ATSAKYMAI Į TIEKĖJŲ PATEIKTUS KLAUSIMUS

Pranešame, kad gauti klausimai 110 kV OL Panevėžys-Ekranas II, Panevėžys-Velžys I rekonstravimo darbo projekto parengimo ir rangos darbų pirkime (toliau – Pirkimas), į kuriuos pateikiami atsakymai:

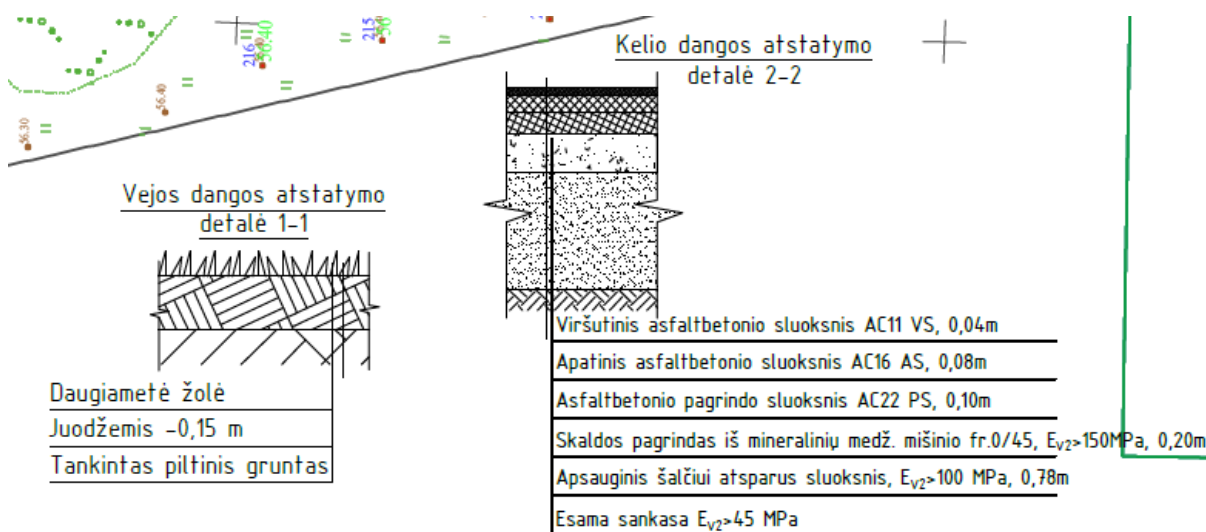
16) KLAUSIMAS: Prašome patvirtinti, kad projektas yra suderintas su savivaldybe ir gauti leidimai / pritarimai dėl medžių kirtimo, krūmų valymo darbų.

ATSAKYMAS: Projektai suderinti ir gauti statybą leidžiantys dokumentai (SLD pridėti prie pirkimo dokumentų, projektų aplankuose). Panevėžio miesto leidimas kirsti medžius pridedamas. Panevėžio rajono savivaldybėje leidimas nebus išduodamas, nes visi medžių ir krūmų valymai numatyti esamos 110kv OL apsaugos zonoje.

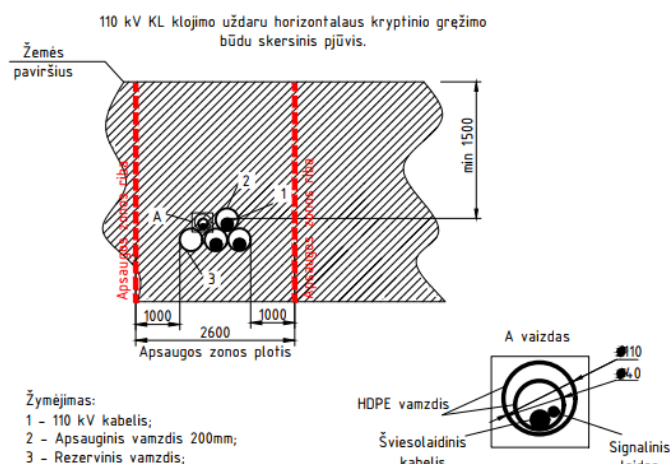
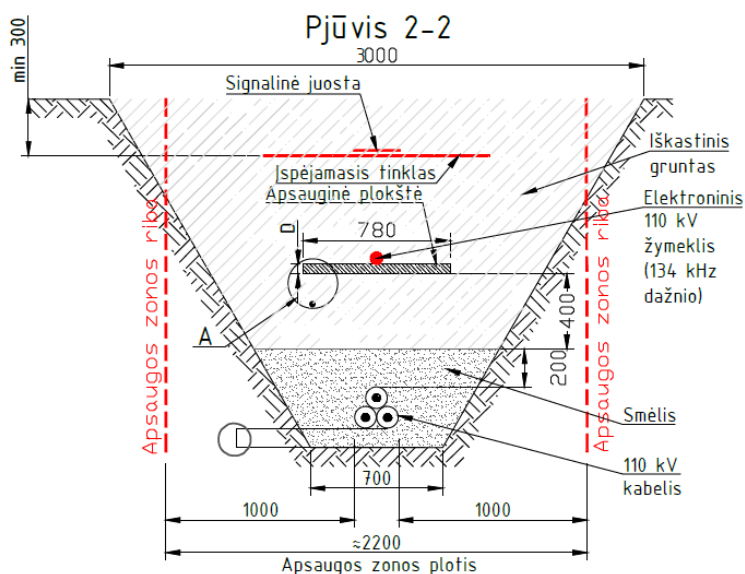
19) KLAUSIMAS: Prašome patikslinti ar visoje 110kV kabelių linijos trasoje uždaru būdu klojamiems kabeliams bus reikalinga pakloti ir rezervinį vamzdį?

ATSAKYMAS: Klojant kabelių liniją uždaro kryptinio gręžimo būdu, numatomas papildomas rezervinis vamzdis visuose pradūrimuose.

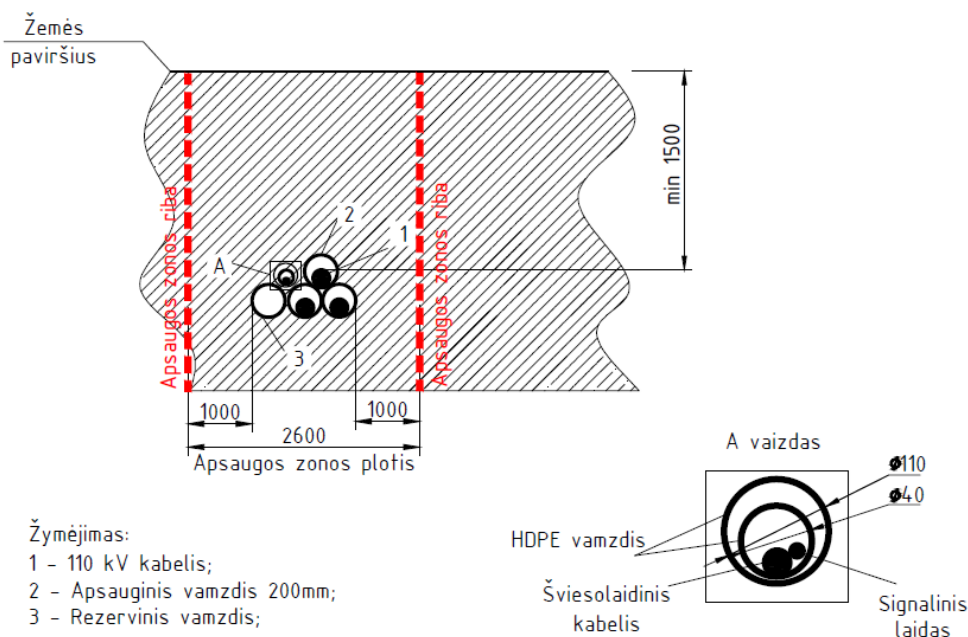
21) KLAUSIMAS: Suskaičiavus techninių projektų 07_2024.01-02-TP-EL-1_2025-03-24 ir 07_2024.01-03-TP-EL-1_2024-12-13 kabelių linijos trasų plane projektuojamų kabelių apsaugos vamzdžių klojimo uždaru būdu kiekius, gauname:

- b. HDPE apsauginis vamzdis, skirtas kloti uždaru būdu d-200mm, viso – **8284m**
- c. HDPE apsauginis vamzdis, skirtas kloti uždaru būdu d-110mm, viso – **2071m** Uždaru būdu klojamų 110kV kabelių apsaugos vamzdžių (3xd-200 + 1xd-200) ir šviesolaidinio kabelio uždaru būdu klojamo apsaugos vamzdžio (d-110) trasų trajektorijos sutampa.

- Techninio projekto 07_2024.01-02-TP-EL-1_2025-03-24 medžiagų žiniaraštyje Eil. Nr. 7.27 punkte numatytas d-200mm uždaru būdu klojamo vamzdžio kiekis 3032m, o techninio projekto 07_2024.01-03-TP-EL-1_2024-12-13 medžiagų žiniaraštyje Eil. Nr. 7.16 punkte numatytas d-200mm uždaru būdu klojamo vamzdžio kiekis 3062m t.y. viso numatyta **6094m**.
- Techninio projekto 09_2024.01-02-TP-ER-1_2025-06-06 medžiagų žiniaraštyje Eil. Nr. 1.3 punkte numatytas d-110mm uždaru būdu klojamo vamzdžio kiekis 1060m, o techninio projekto 09_2024.01-03-TP-ER-1_2025-06-06 medžiagų žiniaraštyje Eil. Nr. 1.2 punkte numatytas d-110mm uždaru būdu klojamo vamzdžio kiekis 1075m t.y. viso numatyta **2135m**.

Atsižvelgiant į neatitikimus, prašome patikslinti kabelių linijos trasų planuose ir sąnaudų žiniaraščiuose pateiktus duomenis, kad būtų galima tinkamai įsivertinti darbų sąnaudas.

ATSAKYMAS: Uždaru būdu klojamo vamzdžio d-200mm kiekis yra išskaidytas. Rezervinis vamzdis įtrauktas kaip atskira pozicija:

Pateiktame projekte numatyti orientaciniai kiekiai. Tikslų kiekį įsivertina Rangovas konkurso metu pagal

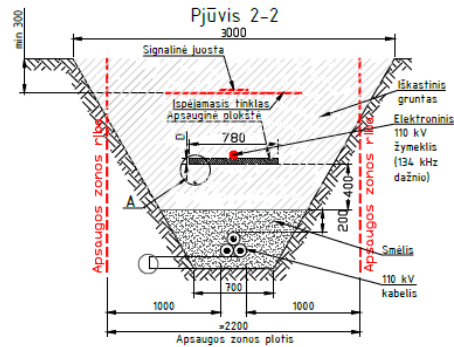
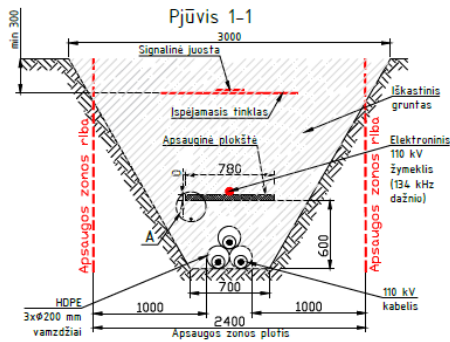
25) KLAUSIMAS: Prašome patikslinti ar techninių projektų 07_2024.01-02-TP-EL-1_2025-03-24 ir 07_2024.01-03-TP-EL-1_2024-12-13 sąnaudų žiniaraščiuose „110 kV KL STATYBOS-MONTAVIMO DARBAI“

žemės kasimo darbų kiekiai („Nederlingo grunto kasimas ekskavatoriais, suverčiant į sankasą“ ir „Nederlingo grunto kasimas rankiniu būdu“) apskaičiuoti remiantis projektiniais KL paklojimo gyliais, nurodytais išilginio profilio brėžinyje 2024/01-02-TP-EL-1.B-21, tranšėjų skersiniais pjūviais:

ATSAKYMAS: Pateiktame projekte numatyti orientaciniai kiekiai. Tikslų kiekį įsivertina Rangovas konkurso metu pagal kabelio gamintojų nurodymus ir statybos darbų technologiją.

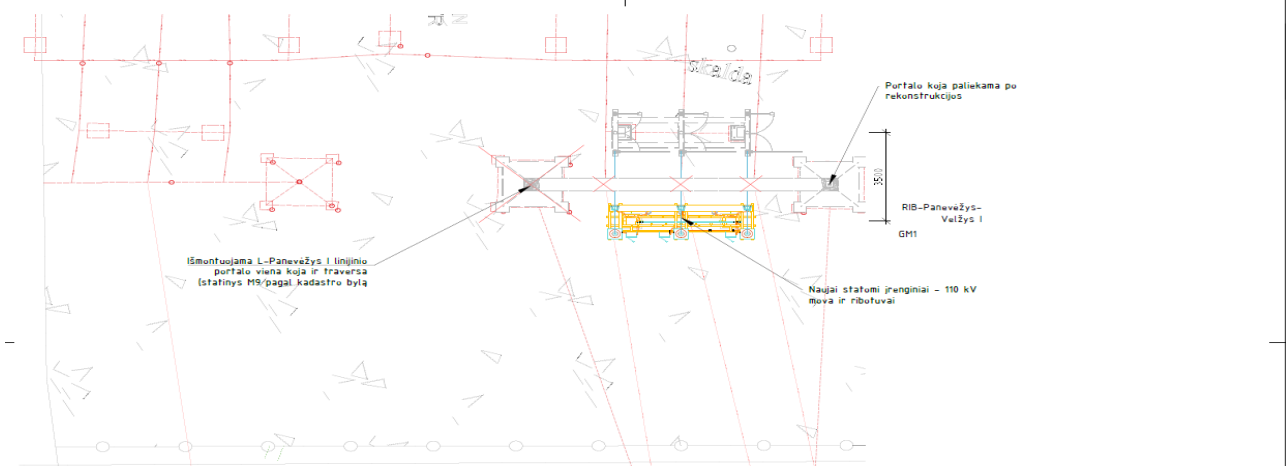
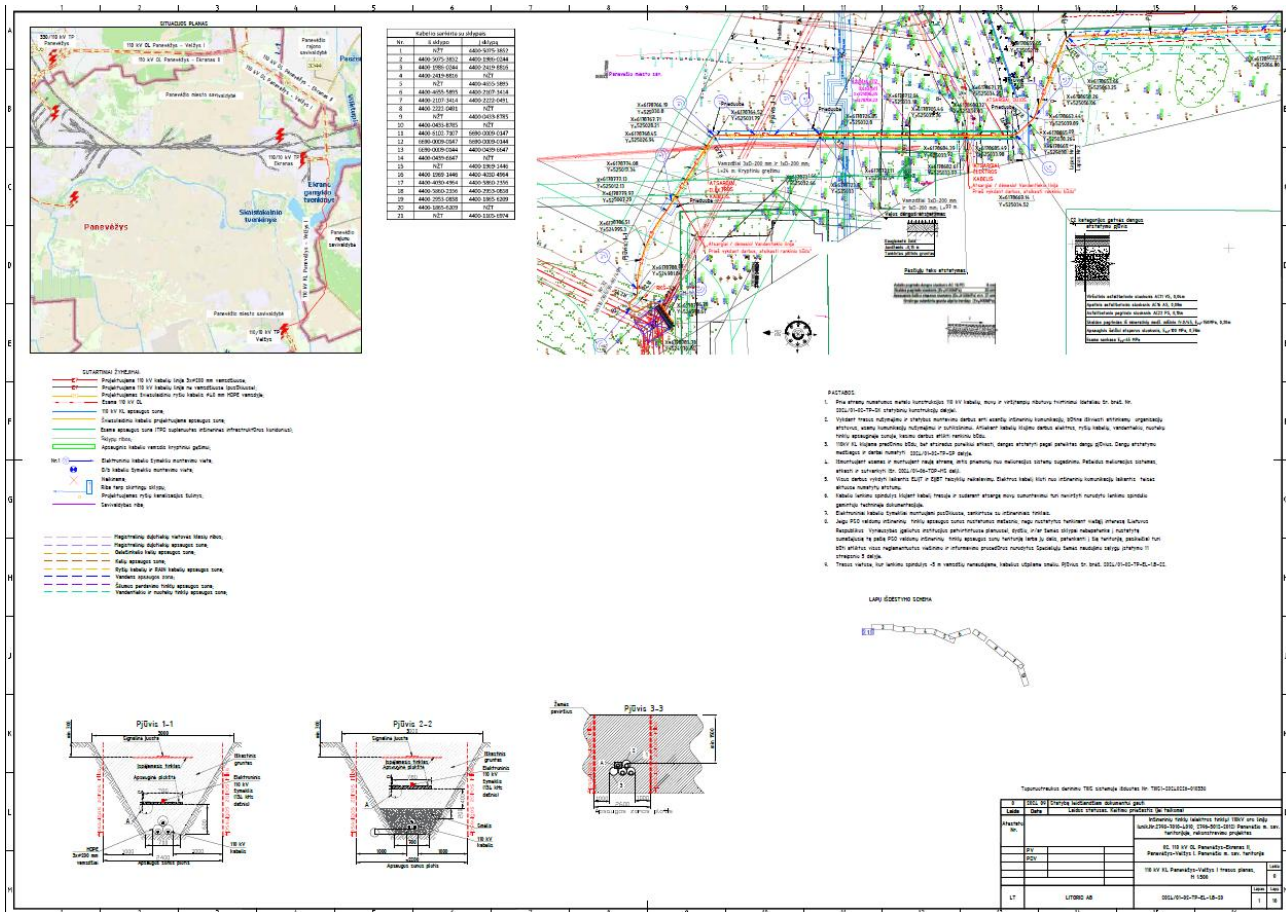
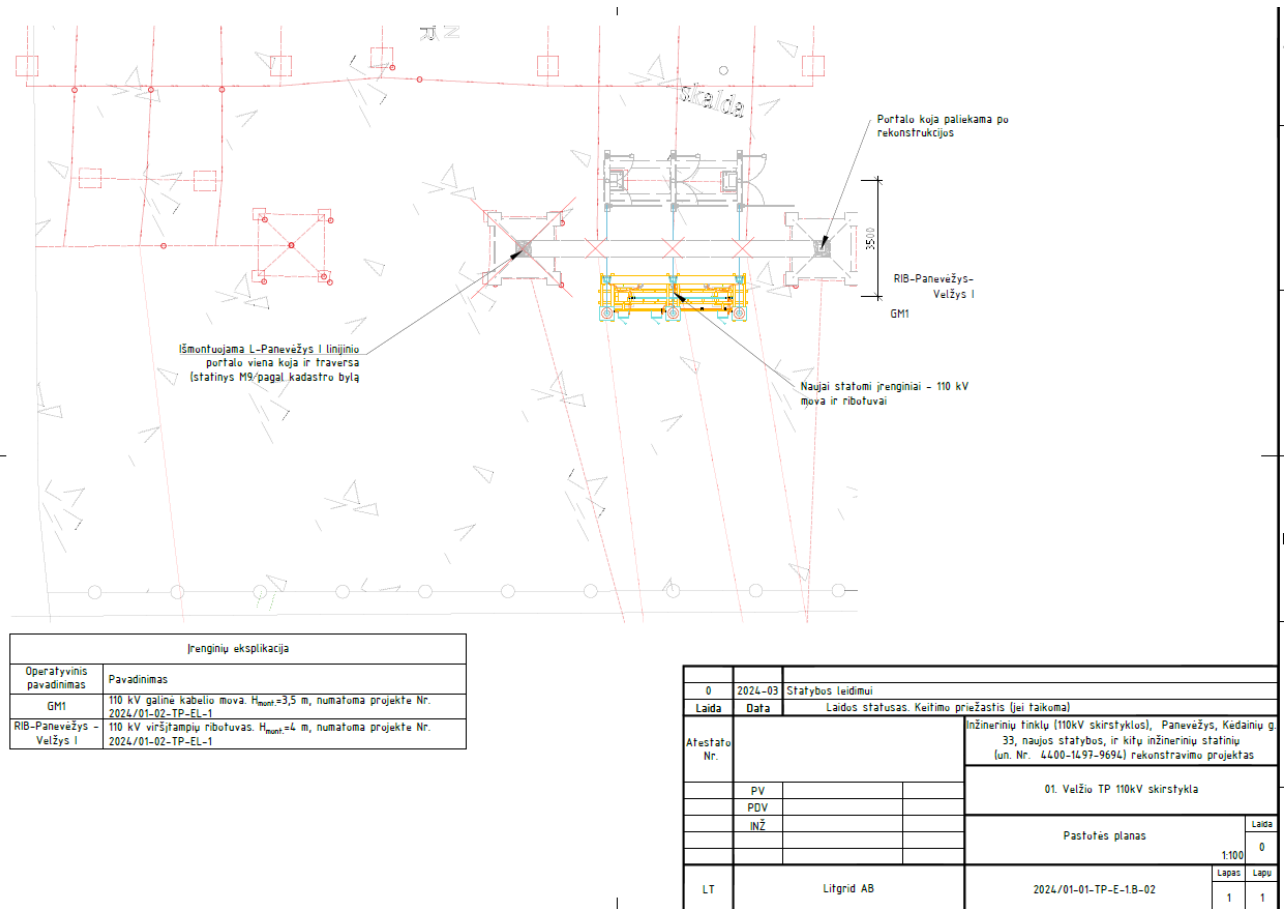
26) KLAUSIMAS: 07_2024.01-02-TP-EL-1_2025-03-24 projekto sprendiniuose nuo Atr. Nr. 32 (35) bus klojama kabelinė linija iki Velžio TP pasijungiant į Naujai pastatytus įrenginius 110 kV mova ir ribotuvai. Tačiau toks pats sprendinys yra suprojektuotas ir 07_2024.01-03-TP-EL-1_2024-12-13 projekte pasijungiant į Velžio TP pastotę.

Prašau nurodyti, kuo vadovautis teikiant pasiūlymą?

ATSAKYMAS: Projektas susideda iš dviejų dalių:

Reikia pakloti vieną kabelių liniją nuo Atr. Nr. 32 (35) iki Velžio TP.

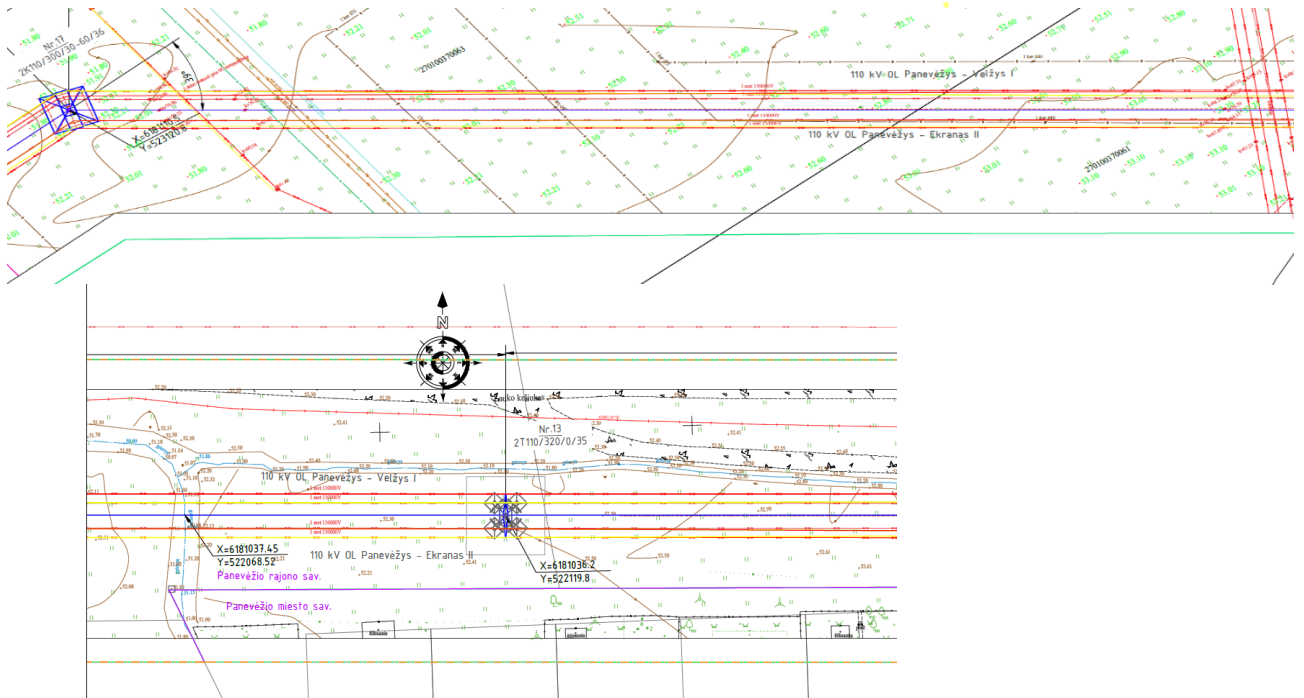
27) KLAUSIMAS: 07_2024.01-02-TP-EL-1_2025-03-24 projekto sprendiniuose atramų statybos darbai vaizduojami nuo Nr 13 atramos, tačiau 05_2024.01-02-TP-SK-1_2025-03-24 projekto sprendiniuose atramų statybos darbai prasideda nuo esamos Nr. 20 atramos.

Kuo vadovautis teikiant pasiūlymą?

ATSAKYMAS: Reikia rekonstruoti pilnai 110kV OL dvigrandę oro liniją nuo Panevėžio TP iki Ekranų TP. 110kV OL Panevėžys – Ekranas II ir Panevėžys – Velžys I eina per dvi savivaldybių teritorijas: Panevėžio miesto ir Panevėžio rajono. Panevėžio miesto teritorijoje atramų keitimas prasideda nuo esamos atramos Nr.20 – kaip ir parodyta byloje 05_2024.01-02-TP-SK-1_2025-03-24. Tuo tarpu byloje 07_2024.01-02-TP-EL-1_2025-03-24 parodyta laidų keitimas ir su tuo susijusi apsaugos zona. Keičiant 110kV laidus Panevėžio rajono savivaldybės teritorijoje nuo atramos Nr.13 iki atramos Nr.20 - apsaugos zona pateks į Panevėžio miesto teritoriją. Turite įsivertinti, kad tuo metu reikės informuoti miesto teritorijoje esančių sklypų savininkus apie planuojamus darbus.

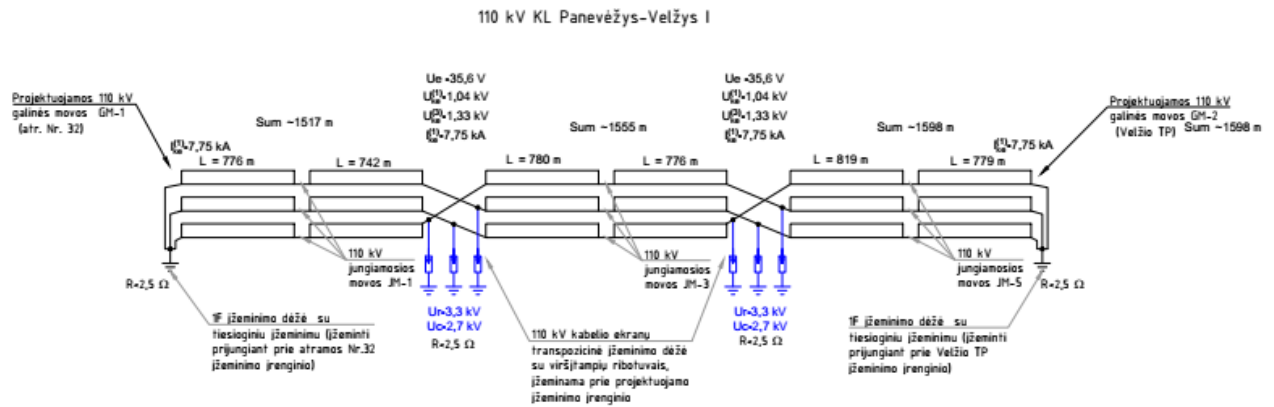
29) KLAUSIMAS: Prašome pateikti principines schemas, kur būtų aiškiai matyti Panevėžio miesto ir Panevėžio rajono 110kV kabelinės linijos prijungimo schemas su galinėmis ir jungiamosiomis movomis. Pateikti sąnaudų žiniaraščiai yra neaiškūs ir reikia detalesnio patikslinimo, dėl 110kV galinių, jungiamųjų ir transpozicinių movų įrengimo kiekių.

ATSAKYMAS: Prašome žiūrėti bendrą 110kV KL paklojimo schema – brėžinys Nr.2024/01-02-TP-EL-1.B-23 (2024/01-03-TP-EL-1.B-20) – kiekius rangovas įsivertina pagal pateiktą schema, kabelio gamintojų rekomendacijas ir statybos darbų technologijos ypatumus
